PROJET HYDROÉLECTRIQUE RIVIÈRE SHELDRAKE

- 3e série de questions -

DOCUMENTATION DÉPOSÉE AU BAPE

9 JUILLET 2009

Photo 7. Vue de la chute n° 2 à partir du belvédère n° 5 (18 juin 2009)

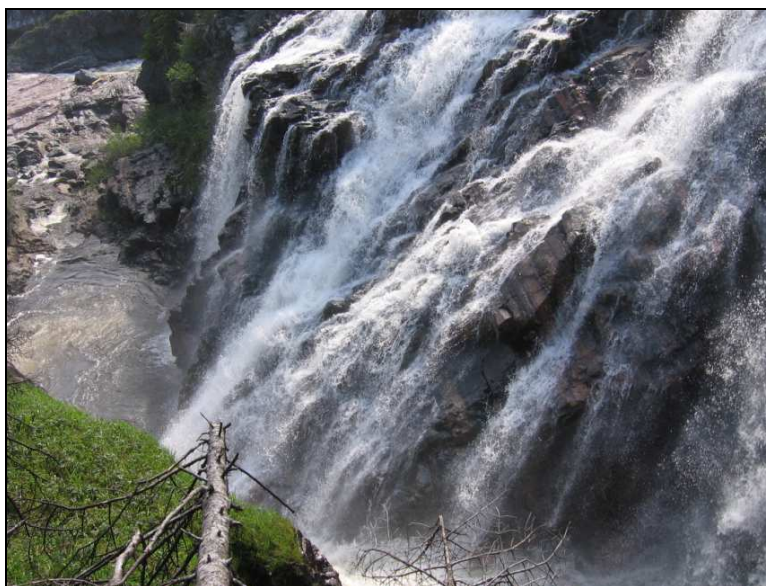
Doit-on comprendre que des visiteurs qui séjourneraient sur place plus de deux heures, en dehors d'une période d'affluence, risquent de ne plus bénéficier du débit esthétique et de voir les chutes se tarir après la 2^e heure ?

Il importe de préciser au départ que le mode de gestion proposé tient compte du fait que la fréquentation du site pourrait n'être qu'épisodique et que les visites pourraient être de courtes durées (i.e. moins de 2 heures). Les habitudes d'achalandage ne pourront toutefois être confirmées qu'au fil du temps. L'initiateur du projet a identifié des points d'observation privilégiés, il s'agit des belvédères n^{os} 3, 4, 5 et 6. Les photos suivantes (4 à 8) rendent compte de la vue qui s'offrira aux randonneurs à partir de ces endroits (voir le plan D-V6-002 R1 à l'annexe 1 pour la localisation des belvédères).

Photo 11. Vue du bras droit de la chute n° 2 de l'amont vers l'aval (8 mars 2008)

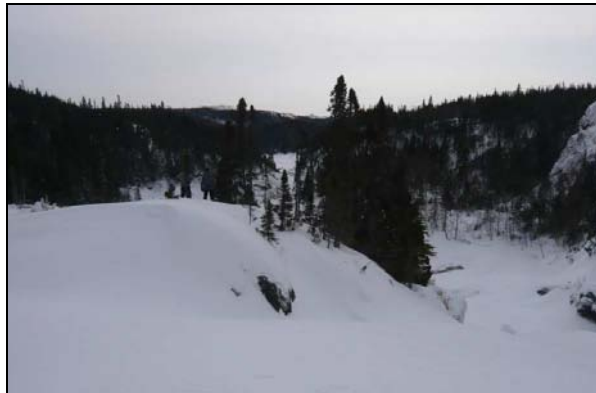
Avez-vous évalué quel serait l'aspect hivernal des chutes avec le débit réservé prévu de 0,1 m³/s ? Comment se comparerait-il à l'aspect hivernal actuel des chutes ? Est-il possible que le débit réservé hivernal permette la formation de cascades de glace présentant un intérêt esthétique ?

Les photos suivantes (9 à 13) rendent compte de l'aspect hivernal actuel des chutes n^{os} 1, 2 et 3. Pendant la saison morte, elles sont actuellement recouvertes de neige et le demeureront encore avec un débit réservé de 0,1 m³/s. Le débit réservé hivernal ne produira donc pas de cascade de glace susceptible de présenter un intérêt esthétique.
